### 內政部 函

主旨：修正建築技術規則建築設計施工編第42條補充圖例圖42-

(1) 及圖42-(2)，請查照轉行。

發文字號：內授國建管字第1130808560號

第42條 圖42-(2)

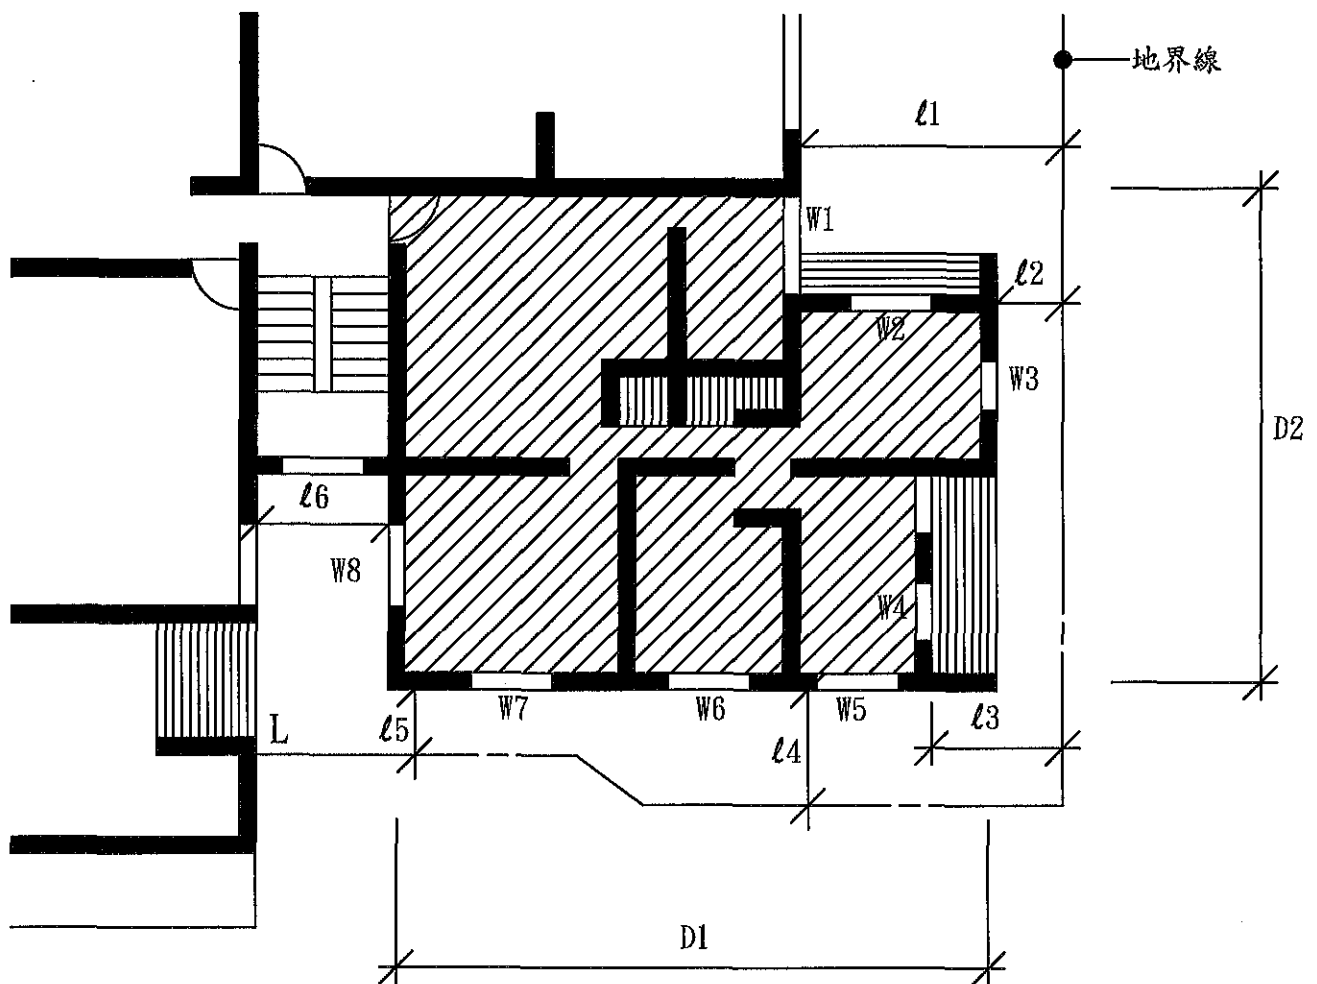
(二)圖42-(2)文字說明3「……符合本編第1條第7款之屋頂突出物不予計入外牆高度。」修正為「……符合本編第1條第9款之屋頂突出物不予計入外牆高度。」另因窗臺高

度係依同編第45條及該條圖例檢討，本圖例有關窗臺文字及尺寸標示予以刪除。

- ① 建築物外牆依規定留有採光用窗或開口時，其同一基地內之他棟建築物或同棟建築物之對面部分(如天井)之有效採光距離 $D$ ，係指面對之外牆間之水平淨距離。
- ② 天井部分各向之 $D/H$ 值均應分別核算(即圖中 $D1$ ， $D2$ 與 $H$ 之比值)。
- ③ 依前條第三款之規定，位於地板面 $75\text{cm}$ 範圍內之窗或開口面積不得計入有效採光面積內，故本條關於高度( $H$ )之計算應由地板面 $75\text{cm}$ 之高度起算計至建築物外牆最高部分之垂直高度，符合本編第1條第9款之屋頂突出物不予計入外牆高度。
- ④ 門窗開向陽台時如圖42-(1)第②點說明規定計算，若相正對之兩面均設有陽台時，其有效採光僅扣減一面之陽台，即水平淨距離( $D$ )，應自任一面之外牆面計至對面陽台之外緣如圖中 $D1$ 。
- ⑤ 商業區建築物水平間距達 $5\text{m}$ 以上，其他使用分區水平間距離 $6\text{m}$ 以上者(空地、道路及永久性空地寬度之和)免再增加。
- ⑥ 住宅區建築物，不因部分樓層設置辦公室或店鋪而減少其採光高度。

第42條 圖42-(1)

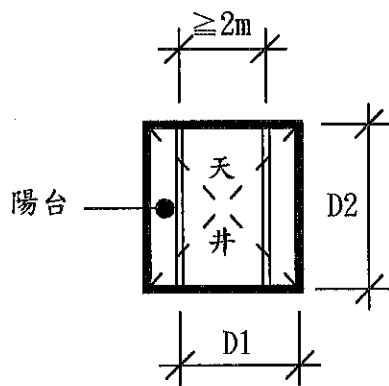
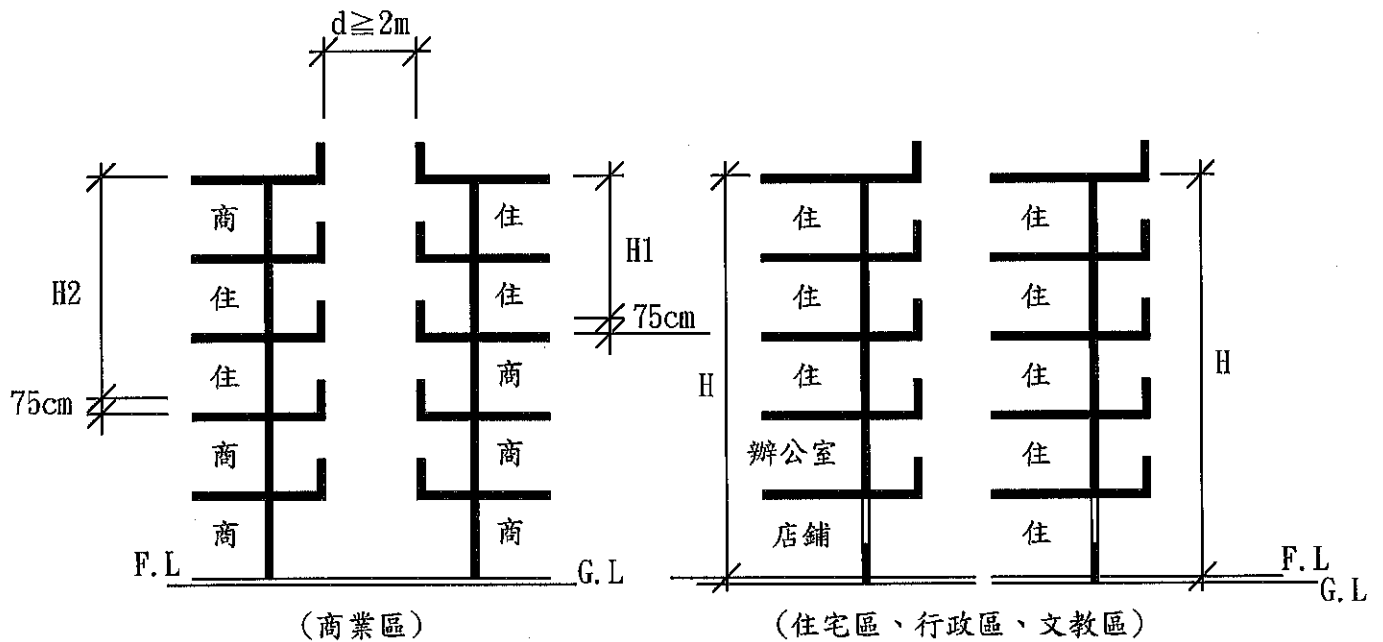
(一)圖42-(1)文字說明3「……地板面以上50cm範圍內不得計入……不包括本編第1條第16款所稱之樓梯走廊浴廁等非居室部分……」修正為「……地板面以上75cm範圍內不得計入……不包括本編第1條第19款所稱之樓梯走廊浴廁等非居室部分……」。

- ①則 $W_3, W_7, W_8$ ，為無效之採光開口，其面積不得計入採光面積。
- ②設陽臺均小於 $2\text{m}$ 寬度，除 $W_1$ 臨接陽臺之部分，其有效採光面積應按 $0.7$ 計算外，其餘均為有效採光開口。
- ③若 $W_1, W_2, W_4, W_5, W_6$ 之有效採光面積之和(地板面以上 $75\text{cm}$ 範圍內不得計入)為 $\Sigma a$ ，居室樓地板面積即圖中斜線部分(不包括本編第1條第19款所稱之樓梯走廊浴廁等非居室部分)為 $F.A$ ，則 $\Sigma a \geq F.A/8$ 。
- ④有效採光距離之保持係以建築物外牆為準，故居室樓地板內仍可隔間。
- ⑤住宅區建築物，深度超過 $10\text{m}$ 者，至少應有一面(背面或側面)在有效採光範圍內，其他各面雖不在有效採光內，如符合 $45$ 條水平距離(即 $1\text{m}$ )者，仍可開窗，惟不得計入有效採光面積，如本圖例，若 $D_1$ 及 $D_2 > 10\text{m}$ 時，至少應有一面之外牆在有效採光範圍內；若其右側外牆為有效採光，此時應調整設計平面，使 $l_2$ 之值符合有效採光之規定。
- ⑥住宅區之建築物深度在 $10\text{m}$ 以內時，不檢討各面之採光距離，各層背面及側面如有開窗時，亦不予限制採光距離，惟前述各立面開口採光面積總計仍須符合第 $41$ 條規定。
